Oggetto: Verifica di assoggettabilità a VAS relativa al progetto per la riqualificazione con ampliamento e sistemazione dell'Oratorio di San Martino in variante al Piano dei Servizi del PGT del Comune di Leffe. Parere di compatibilità con il Piano d'Ambito ai sensi dell'art. 50 comma 3 delle NTA del PTUA approvato con D.G.R. n. 6990 in data 31.07.2017.

Oggetto: Verifica di assoggettabilità a VAS del Permesso di Costruire in deroga al PGT vigente per la Riqualficazione con ampliamento e sistemazione dell'Oratorio di San Martino.
Contributi e osservazioni

Oggetto: Verifica di assoggettabilità della valutazione ambientale strategica (V.A.S.) ai sensi dell'art.4 della L.R. 11 marzo 2005 n°12. Progetto di riqualificazione con ampliamento e sistemazione dell'Oratorio San Martino in variante al P.G.T. vigente, istanza di permesso di costruzione in deroga al P.G.T. (N.t.A.) - convocazione conferenza di valutazione - Osservazioni.

Oggetto: Comune di Leffe. Contributo rilasciato nell'ambito di verifica di assoggettabilità alla Valutazione Ambientale Strategica (VAS) di proposta di permesso di costruire in deroga al Piano di Governo del Territorio (PGT). Proponente: Oratorio di San Martino

Estratto Tavola Uso del Suolo del DDP

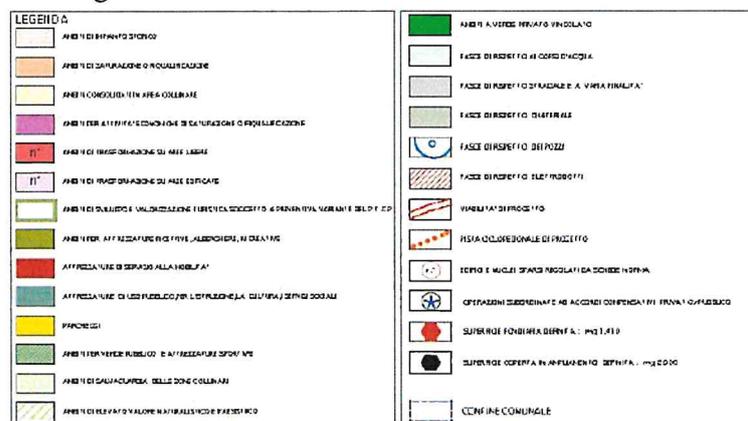
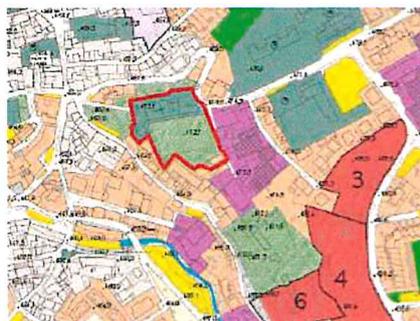
- il corpo costituito dalla chiesa di San Martino è individuata come *luogo di culto*
- l'area circostante come sagrato e piazzale absidale, come *attrezzature ad uso pubblico*
- l'area libera dell'oratorio (campo da calcio e lastricato estradosso magazzino) come *area verde non agricola*
- la porzione comprendente l'edificio residenziale in disuso è inserita come *ambito residenziale*.

Anche il Piano delle Regole propone una classificazione che, riprendendo quella del DdP, omogeneizza la chiesa e le aree limitrofe secondo la classificazione "Attrezzature di uso pubblico per l'istruzione la cultura e i servizi sociali". La porzione residenziale si configura come "Ambiti di saturazione e riqualificazione" e l'area a gioco come "Ambiti per verde pubblico e attrezzature sportive".
